PRÉFÈTE D'EURE-ET-LOIR

Annexe à l'avis de l'État sur le projet de PLUi arrêté de l'ex CdC du Val Drouette

Illustration 1: Les vues de la cathédrale de Chartres du projet de Directive Paysagère

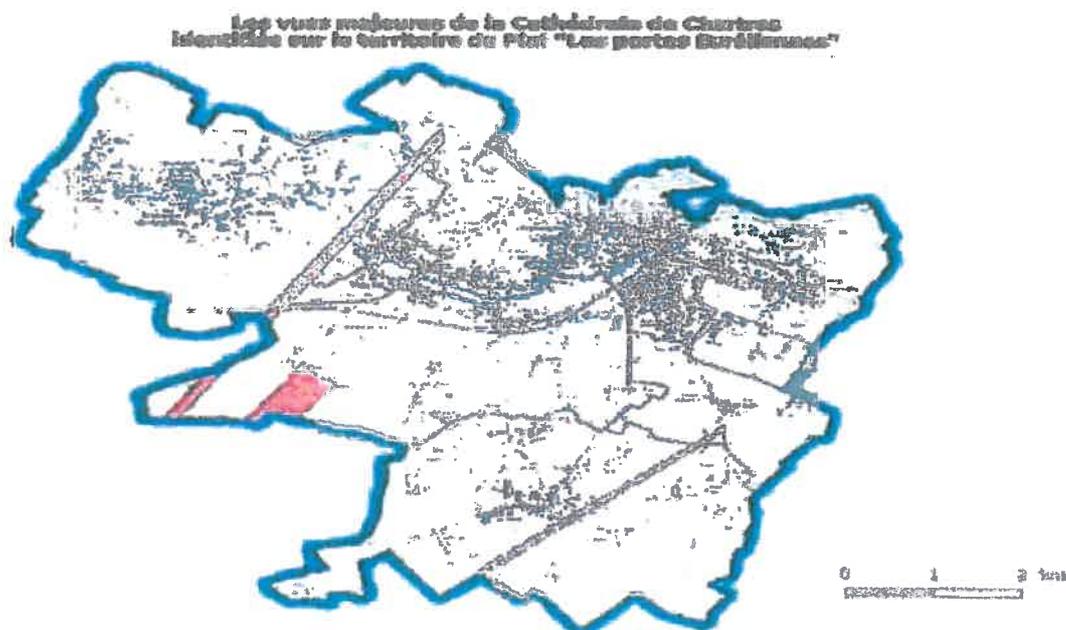
Les communes d'Epemon, de Gas, de Hanches et de Saint Martin de Nigelles sont dans le périmètre de l'aire d'étude du projet de directive et de nouveaux éléments les impacteront. Or, dans le PLUI arrêté le 12 juillet 2018, toutes ces communes n'ont pas été étudiées malgré la présence de cônes de vues (voir la cartographie ci-dessous).

Le rapport de présentation indique bien que le périmètre du projet de PLUI est concerné par la présence de vues sur la cathédrale de Chartres. Toutefois seule la vue située au sud-ouest de la commune de Hanches a été identifiée. En réalité, le territoire est traversé par deux autres vues majeures, une au sud du hameau d'Haudreville sur la RD 122 à Epemon et la seconde au sud de la ferme « La tour neuve » à Epemon.

La préservation pourrait se traduire réglementairement par un zonage agricole protégé (Ap) sur l'empreinte du cône de vue pour les parties agricoles.
